改善箇所説明図

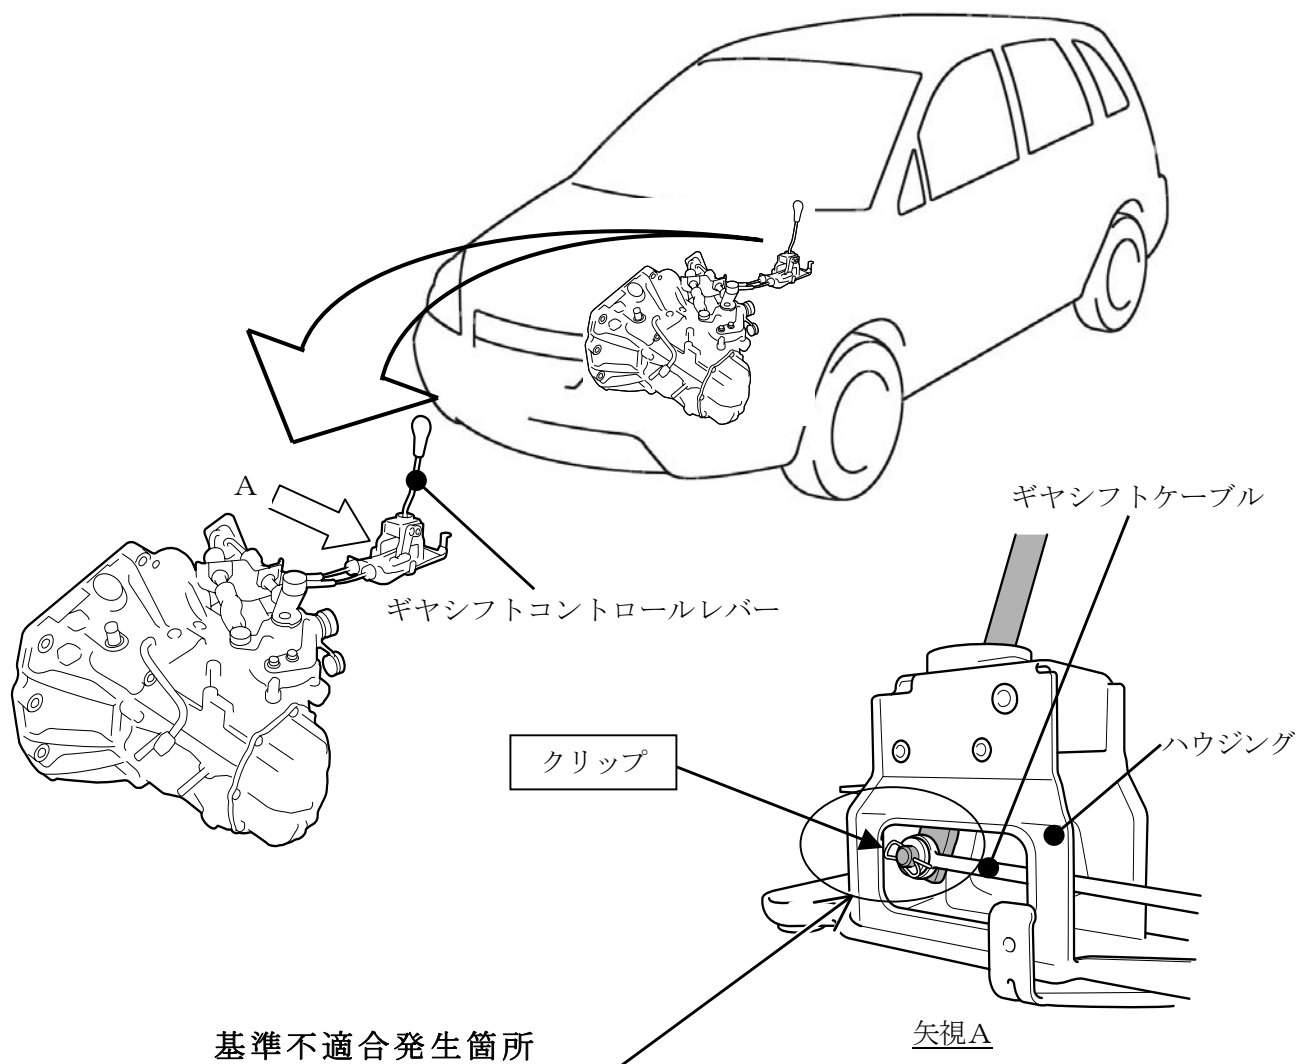
手動変速機付車において、ギヤシフトケーブル抜け止め用クリップの形状が不適切なため、シフト操作時にギヤシフトコントロールレバーのハウジングに当該クリップが干渉する場合がある。そのため、そのまま使用を続けると、当該クリップが折損し、最悪の場合、ギヤシフトケーブルがギヤシフトコントロールレバーから外れ、変速できなくなるおそれがある。

全車両、ギヤシフトケーブル抜け止め用クリップを対策品と交換する。

識別：エンジンルーム内の ID プレートに緑丸シールを貼付する。
